**Avis délibéré de l'Autorité environnementale
sur la création d'un atelier de maintenance de
conteneurs (AMC2) sur le site Orano du
Tricastin (26)**

n°Ae : 2021-57

Avis délibéré n° 2021-57 adopté lors de la séance du 22 septembre 2021

Figure 2 : Vue aérienne de l'atelier AMC2 : au centre, le bâtiment de lavage ; en haut à droite, la plateforme d'expédition des cylindres sur le site Orano de Malvézi. Source : complément adressé par le pétitionnaire.

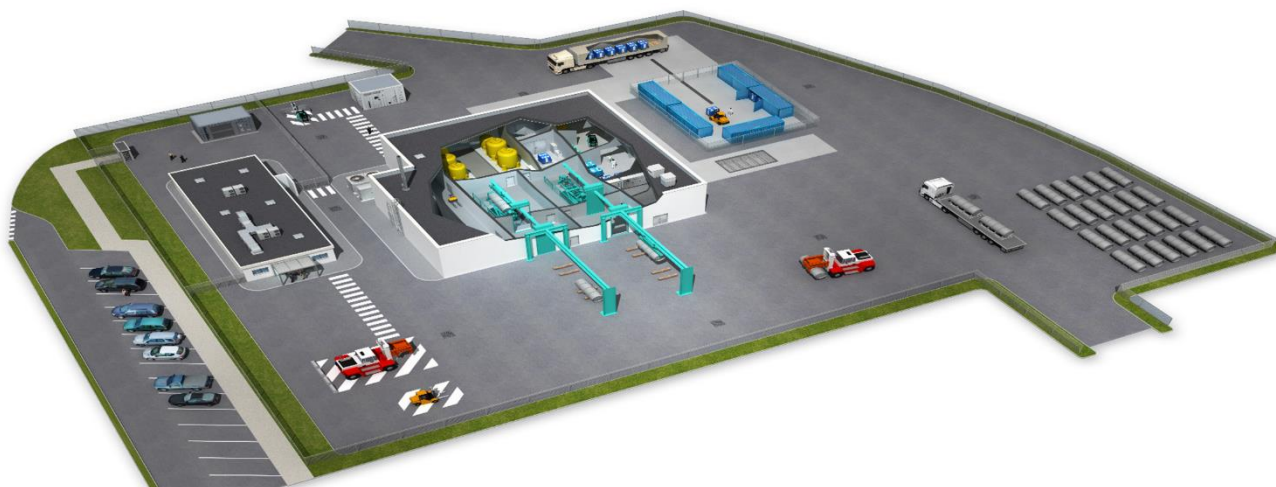
La présentation de l'atelier n'indique pas le dimensionnement prévu ni l'origine des colis. Il a été précisé aux rapporteurs que les capacités maximales demandées correspondent au double du nombre de cylindres actuellement traités par l'atelier AMC sur la base d'un fonctionnement

24 heures sur 24, 7 jours sur 7. Si cet atelier traite aujourd'hui quasi-exclusivement des cylindres utilisés sur le site Orano du Tricastin, il a également été indiqué aux rapporteurs que le dossier visait à permettre, en cas de demande, le traitement de cylindres d'autres entreprises en provenance d'autres sites, ce qui n'est pas mentionné dans le dossier.

L'Ae recommande de préciser le projet, et par conséquent la justification de l'évolution des capacités de lavage permises par l'atelier AMC2, ainsi que l'origine des cylindres qui y seront traités.

Figure 4 : Schéma des différentes étapes du procédé mis en œuvre au sein de l'atelier AMC2

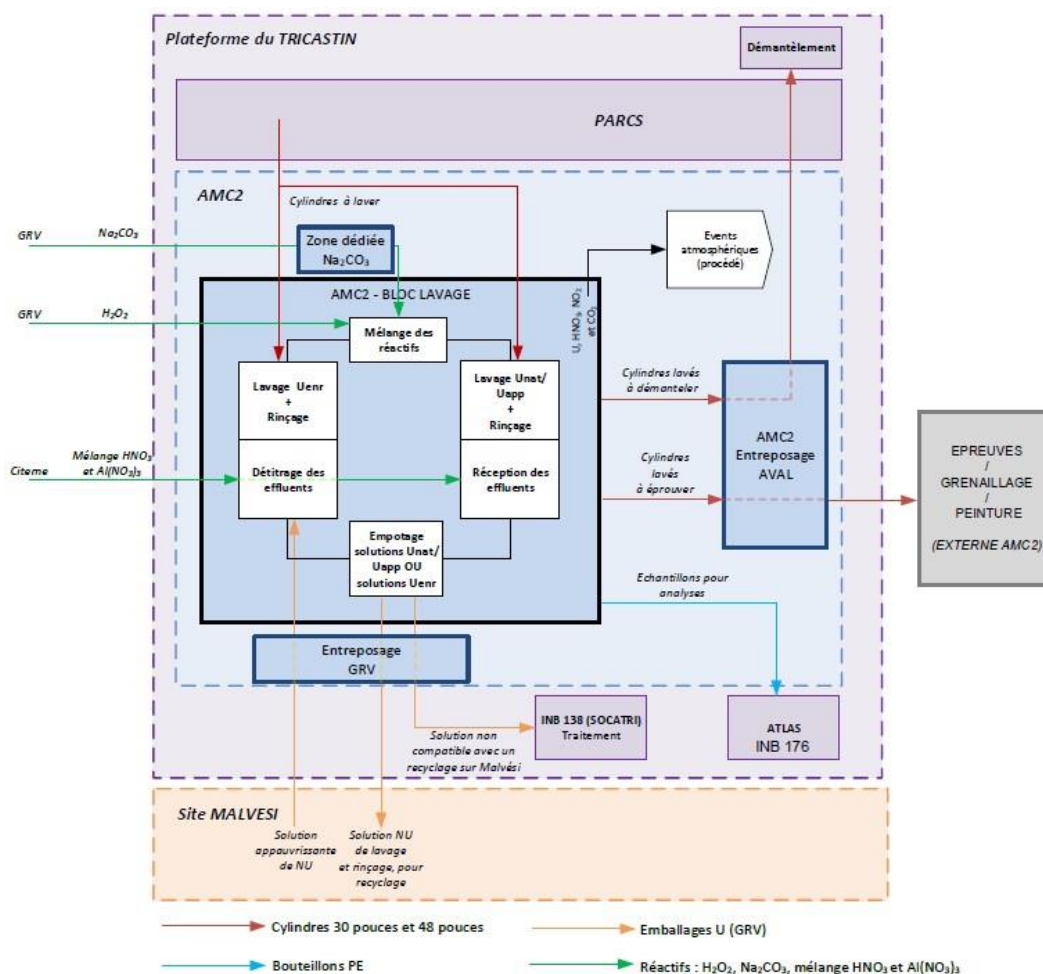
Le procédé et les opérations envisagés sont différents de ceux de l'atelier AMC :

- les deux ateliers procèdent au lavage des cylindres pour en retirer tous les résidus, désignés « fond solide » (1,5 kg pour les cylindres de 30 pouces, 4 kg pour les cylindres de 48 pouces). La méthode de l'atelier AMC est semi-automatique, le cylindre restant fixe, et utilise de l'eau sous pression. La méthode de l'atelier AMC2 est intégralement automatisée et utilise des réactifs chimiques ; le cylindre est positionné sur une plateforme articulée qui est mise en mouvement.
- les deux procédés sont à l'origine de rejets chimiques et radiologiques sous formes liquides et gazeuses. La différence principale entre les deux ateliers concerne la gestion des effluents de lavage. Ceux de l'AMC sont traités dans une autre installation du site ; ceux de l'AMC2 sont transférés dans une autre installation d'Orano (Malvési à Narbonne) après un premier traitement dans l'atelier :

. les effluents de l'atelier AMC sont actuellement gérés séparément pour les deux types de cylindre (ceux des cylindres 30 pouces contenant de l'uranium enrichi nécessitant des précautions particulières). Après précipitation, les deux types d'effluents sont transférés dans un nouvel atelier (Trident) de l'INB 138 du site⁵, en service depuis 2020. Les traitements appliqués visent notamment à abaisser la teneur en uranium des effluents, pour pouvoir les transférer sur le site de Malvési, où une étape de dissolution supplémentaire avec de l'acide nitrique est nécessaire avant de récupérer l'uranium pour le recycler ;

. les effluents issus du lavage au sein de l'atelier AMC2 seront mélangés avec du nitrate d'uranyle appauvri afin de réduire leur teneur en uranium. Ainsi traités, le dossier prévoit leur transport directement sur le site de Malvési, sauf si certaines de leurs spécifications n'étaient pas conformes à leur admission sur ce site, ce cas étant considéré comme une exception, à traiter dans la station de traitement des eaux uranifères (STEU) de l'INB 138. L'uranium pourra alors être directement recyclé, sans autre opération préalable.

Le procédé AMC2 ne génère aucun effluent à traiter sur le site, alors que le traitement par l'INB 138 conduit à des rejets résiduels, après traitement, dans le canal de Donzère-Mondragon.

- après lavage, les cylindres sont re-certifiés sous le contrôle d'un organisme tiers dans l'atelier AMC. Cette opération ne sera plus réalisée par l'atelier AMC2, sans que le dossier précise l'alternative retenue.

L'Ae recommande de présenter en parallèle les opérations conduites dans l'atelier AMC et prévues dans l'atelier AMC2, en faisant ressortir les différences et en précisant où seront mises en œuvre celles qui ne se feront plus dans l'atelier AMC2.
